泊発電所

地盤(敷地の地質・地質構造)に関するコメント回答 (Hm2段丘堆積物の堆積年代に関する検討)

平成29年12月8日
北海道電力株式会社

【H29.3.10審査会合における指摘】

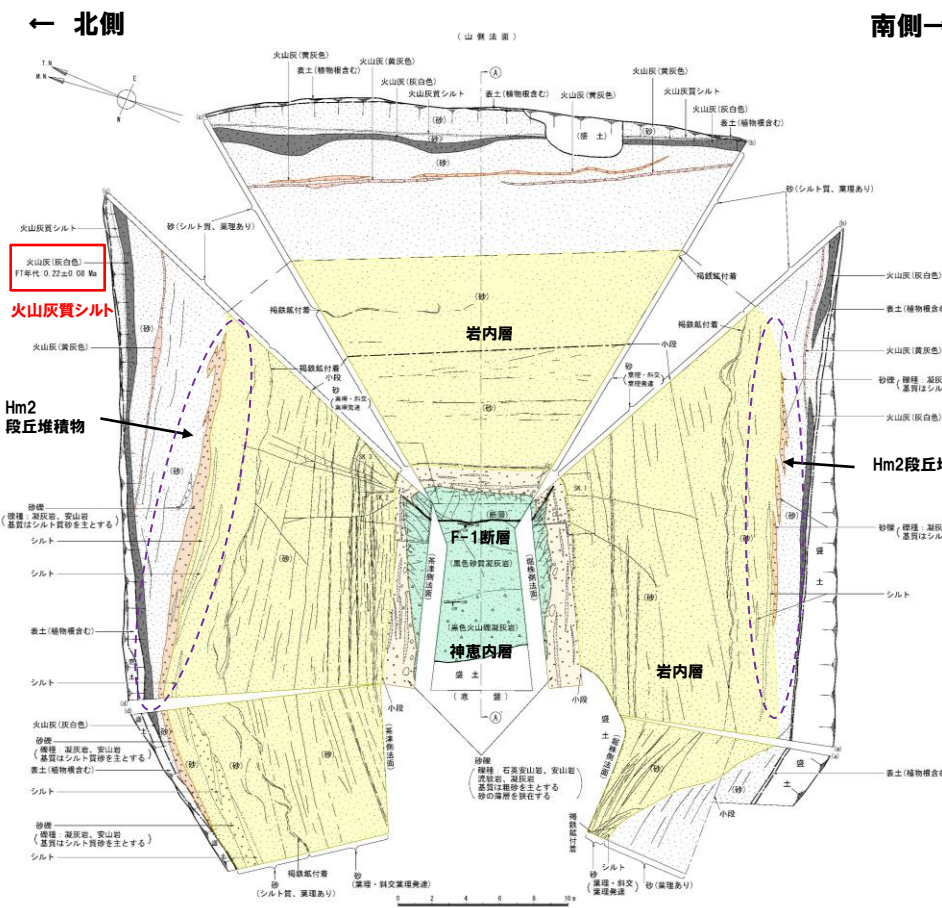
- 敷地における火山灰の年代値について、新規地点の火山灰調査も含め、補強を行うこと。
 - ・敷地に認められる11条の断層は、上載地層であるHm2段丘堆積物との関係等により活動性評価を実施している(P12~P14参照)。
 - ・Hm2段丘堆積物の堆積年代の信頼性については、その上位に分布する火山灰の年代値や洞爺火山灰等の指標火山灰との層位関係等により補強する必要がある。

- 敷地及び敷地極近傍において火山灰調査を実施し、火山灰の年代値の精度を高めることにより、Hm2段丘堆積物の堆積年代の信頼性向上を図る。
- 敷地及び敷地近傍における段丘編年の精度を高めることにより、Hm2段丘堆積物の堆積年代の信頼性向上を図る。

図-1 敷地における基盤岩分布標高図

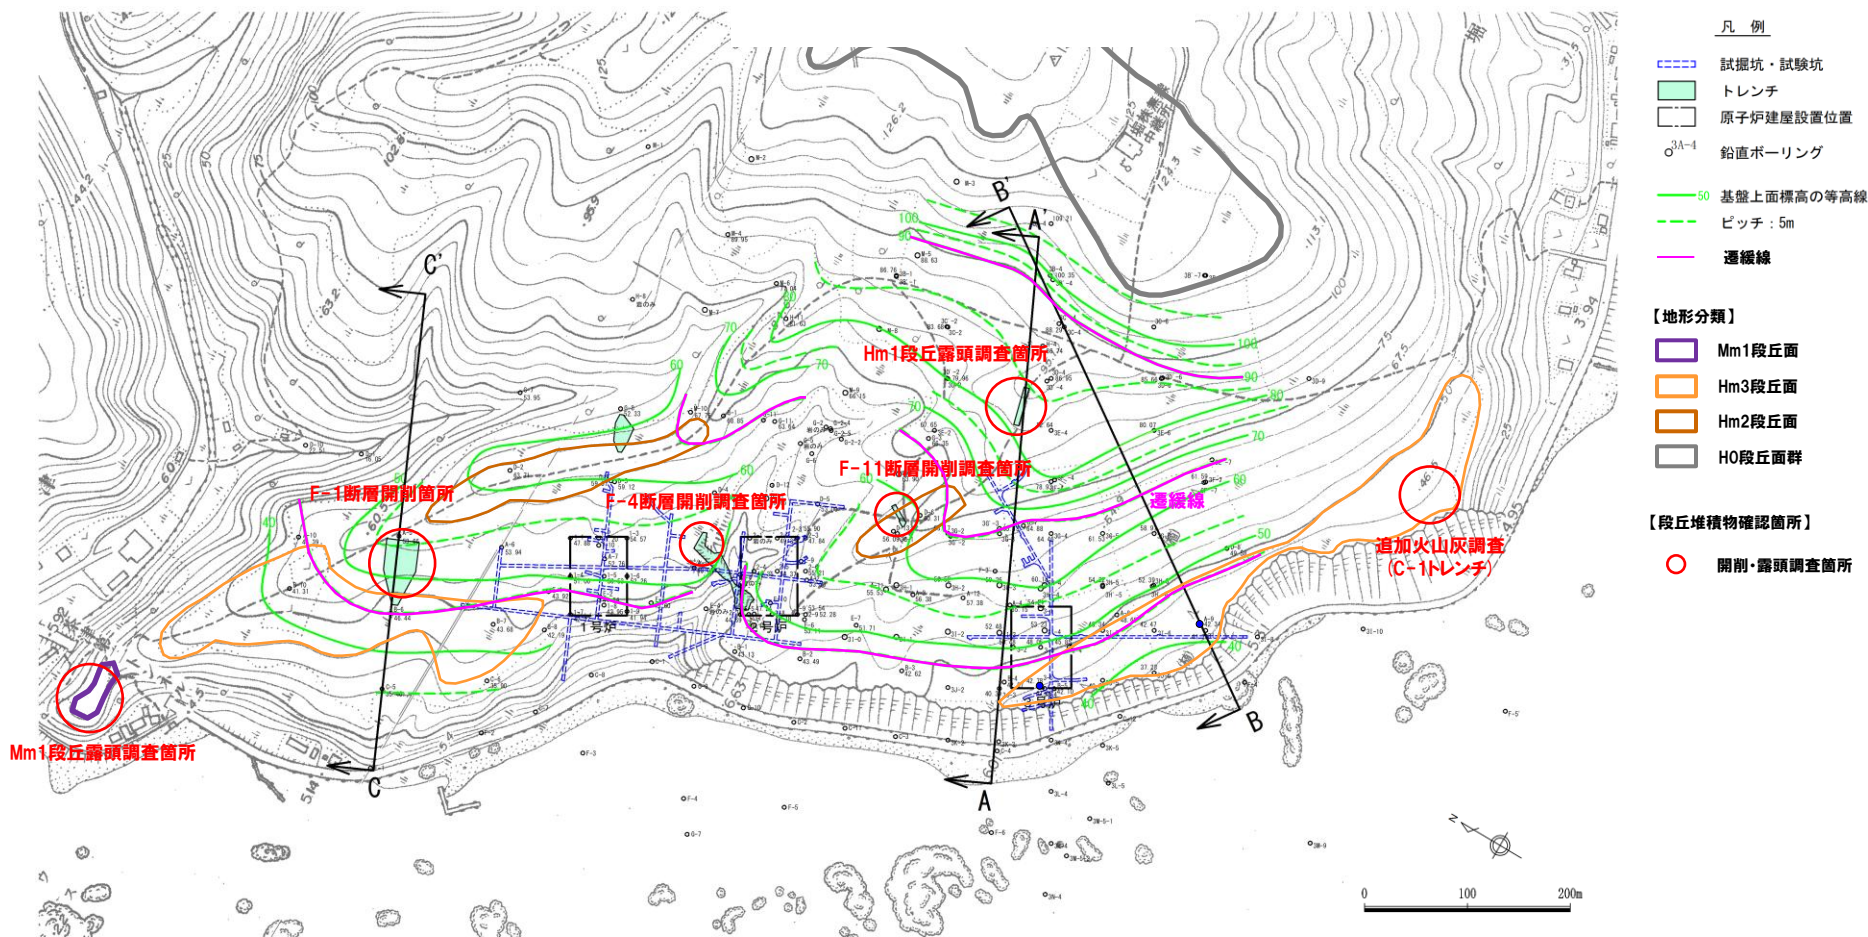
No	指摘事項	回答時期
1	敷地における段丘堆積物の分布範囲図（平面図・断面図）において、調査結果と解釈が明確にわかるように表現すること。	H29年11月29日 ヒアリング H29年12月8日 審査会合
2	敷地における火山灰の年代測定値について、新規地点の火山灰調査も含め、補強を行うこと。	H29年11月29日 ヒアリング H29年12月8日 審査会合

No	指摘事項	回答方針
1	敷地における段丘堆積物の分布範囲図(平面図・断面図)において、調査結果と解釈が明確にわかるように表現すること。	<ul style="list-style-type: none"> ・敷地の平面図及び断面図について記載を適正化した。 ・回答内容は、「当資料」P142～P143に掲載。
2	敷地における火山灰の年代測定値について、新規地点の火山灰調査も含め、補強を行うこと。	<ul style="list-style-type: none"> ・敷地及び敷地極近傍において追加火山灰調査を実施し、これまで敷地で確認された火山灰を確認するとともに、指標火山灰との層位関係を把握した。 ・回答内容は、「当資料」P30～P95に、「資料集」P3～P159に掲載。
3	敷地内及び敷地の近傍における段丘面の評価に際して過去の審査において用いたデータの一式を、火山灰分析結果、年代測定結果、ボーリング調査結果等の資料とあわせてとりまとめ提出すること。	<ul style="list-style-type: none"> ・段丘編年の検討に当たり、既往調査データを整理した。 ・回答内容は、「当資料」P97～P163に、「資料集」P160～P188に掲載。
4	段丘面と段丘堆積物を区別して示すこと。	<ul style="list-style-type: none"> ・敷地の平面図及び断面図について記載を適正化した。 ・回答内容は、「当資料」P142～P143に掲載。
5	Hm2段丘堆積物の堆積年代の信頼性向上に当たっては、火山灰調査による年代値の補強及び段丘編年の精度向上に係る検討を行い、総合的に評価すること。	<ul style="list-style-type: none"> ・追加調査結果を踏まえ、火山灰の年代値及び段丘編年の精度向上に対する検討を実施した。 ・回答内容は、「当資料」P165～P167に掲載。
6	段丘編年の検討に当たっては、敷地北側(積丹半島西岸)だけではなく、南方の岩内平野も検討対象範囲とすること。	<ul style="list-style-type: none"> ・段丘の検討範囲は、北側を照岸周辺から、南側を岩内平野までとした。 ・回答内容は、「当資料」P97～P163に掲載。
